EXPEDIENTE: Conexión Porto Seco de Monforte coas estradas LU-933 e CN-120.
Treito: LU-933 - CN-120

CLAVE: LU/16/048.01

ASUNTO: Resposta ao informe recibido información pública

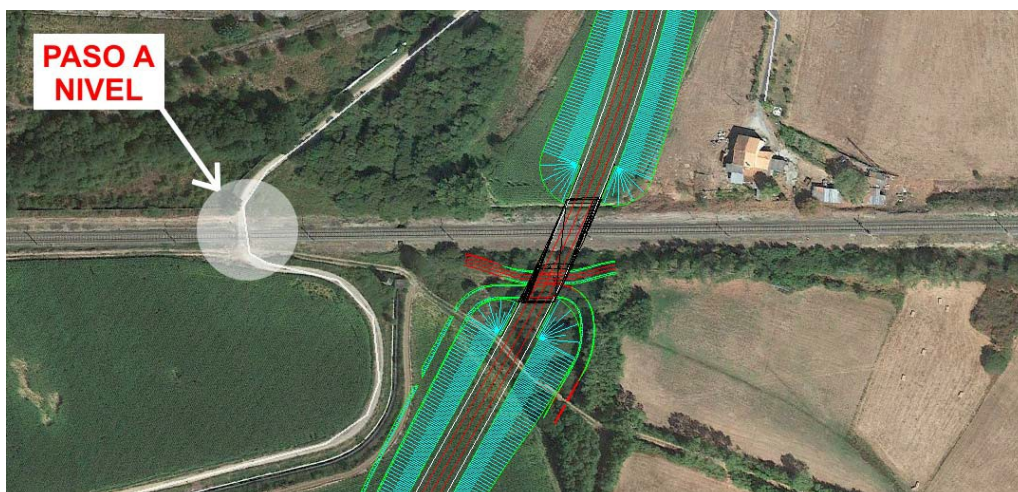
Consultado a este respecto o Administrador de Infraestructuras Ferroviarias (ADIF) (ver apéndice 2), informa que "el viaducto diseñado sobre la vía del ferrocarril respeta los condicionantes técnicos establecidos", añadiendo que "el proyecto debe incluir una solución para la supresión del Paso a Nivel existente en el km 358/348, en torno a unos 140 m en dirección a Monforte, bien mediante la conexión con caminos de enlace al nuevo vial proxectado, o mediante la ampliación del tablero del viaducto que permita el paso de peatones y de los vehículos del camino existente".

O citado paso a nivel refírese ao Camiño do Canal Alto de Regadío do Val de Lemos (ver imaxe), cuxo titular é a Confederación Hidrográfica Miño-Sil pertencente ao Ministerio para la Transición Ecolóxica.

A proxecto da Xunta de Galicia non ten afección sobre o camiño ou sobre o paso. A realización da eliminación deste paso a nivel suporía:

- A necesidade de ampliar a plataforma do viaduto actual, xa que, ao contar o novo vial limitación total de accesos, non sería posible a conexión directa do dito camiño ao mesmo.*
- Realizar unha variante sur do camiño para acceder ao viaduto, incluíndo unha estrutura para cruzar o Canal (xa que este sitúase entre o camiño e o novo vial).*
- Realizar unha variante norte do camiño para acceder ao viaduto, incluíndo unha estrutura para cruzar o Canal (xa que este sitúase entre o camiño e o novo vial).*
- O custo aproximado destas actuacións sobrepasaría os 400mil euros de PEM.*

Ademais de todo isto a solución tería moi mala funcionalidade. Estamos ante a construción dunha nova estrada, non ante a reordenación dunha estrada existente, polo que tender a petición de ADIF, afectaría negativamente a funcionalidade polos seguintes motivos:

- Se se eliminase o paso a nivel e se empregasen os camiños e o novo vial para acceder aos dous puntos opostos da vía, sería necesario percorrer uns 3 km a maiores.*
- O camiño ten como funcionalidade dar servizo ao canal, polo que a súa eliminación suporía a perda desta funcionalidade, e enténdese que en calquera caso tería que ter a conformidade da Confederación Hidrográfica Miño-Sil.*
- Suporía modificar as características da estrada proxectada para permitir o acceso do camiño á nova estrada proxectada que va pechada e sen acceso directo dos camiños e vías de servizo, o que non ten sentido.*

Por último discrepamos da interpretación que se está facendo da Orden de 2 de agosto de 2001 en materia de supresión y protección de pasos a nivel, e que debería de ser Confederación Hidrográfica Miño-Sil, como titular da vía, a que en caso de actuar sobre a rede de camiños, tería que ter a obriga de suprimir o paso.
